PROCURADOR DEL COMÚN  
DE CASTILLA Y LEÓN

**Asunto: Barreras urbanísticas / Paso elevado de peatones**

De nuevo nos dirigimos a V.I. en relación con el expediente que se tramita en esta Institución con el número **734/2022**, referencia a la que rogamos haga mención en ulteriores contactos que llegue a tener con nosotros.

El objeto de la presente reclamación se centra en las deficiencias de accesibilidad del reductor de velocidad (paso de peatones sobreelevado), situado en la calle XXX, frente al número XXX de la carretera XXX, en la travesía de XXX.

## **3. Señalización vertical del paso.**

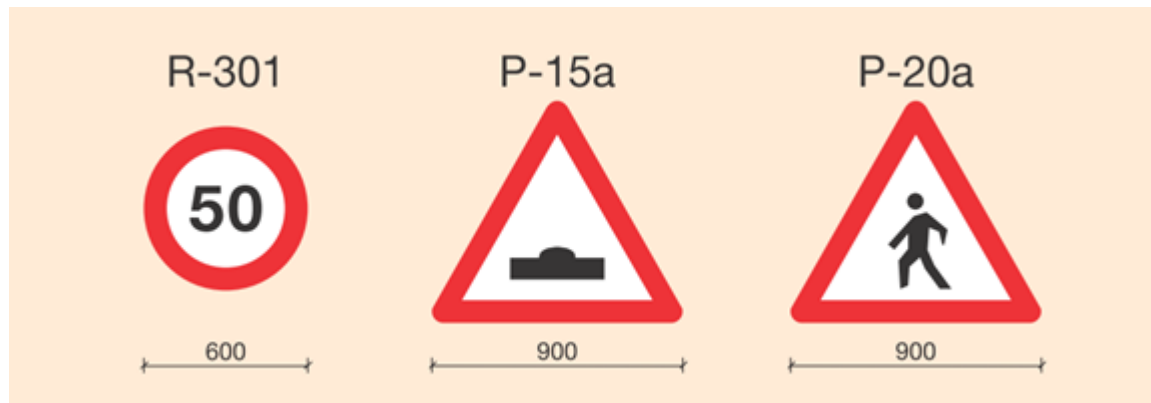
Tanto la travesía como el entorno de los reductores de velocidad deben contar con la señalización que se detalla en la referida Orden FOM/3053/2008, con el objeto de garantizar los objetivos de mejora de la seguridad de la circulación que se persiguen con estos dispositivos. En concreto, se contemplan tres tipos de señalización vertical: de entrada al tramo, de advertencia, y de situación.

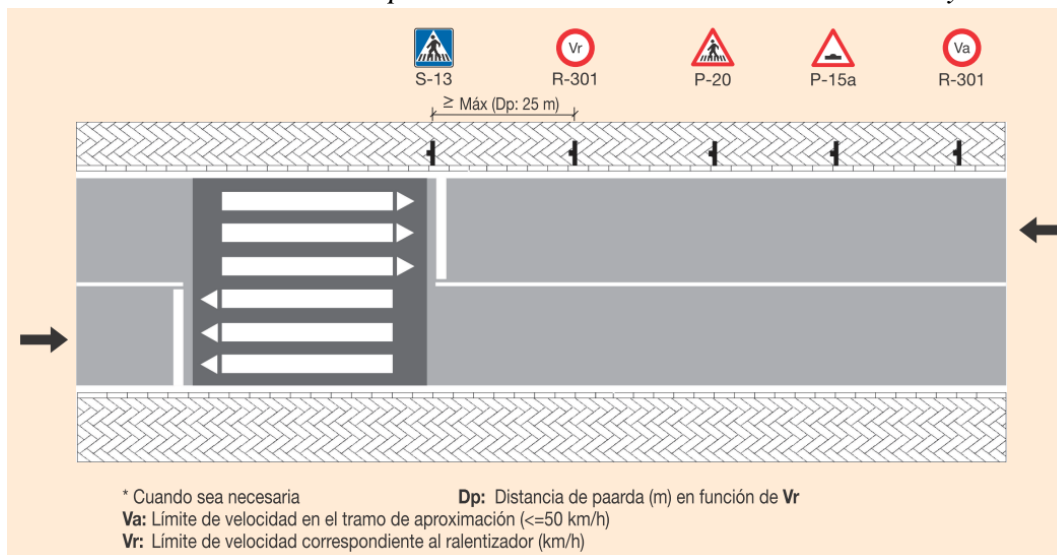
Pues bien, consta en la información facilitada por la persona reclamante que, de forma adecuada, existe una señal de límite de velocidad y de peligro de peatones en la entrada a la población (desde XXX). Y en el mismo paso, como se observa en la imagen abajo reflejada, la señal P-15a, junto a la S-13.

Sin embargo, al tratarse de una travesía con más de un reductor de velocidad, debería constar en el paso, no la citada señal P-15a, sino la señalización específica de firme irregular.
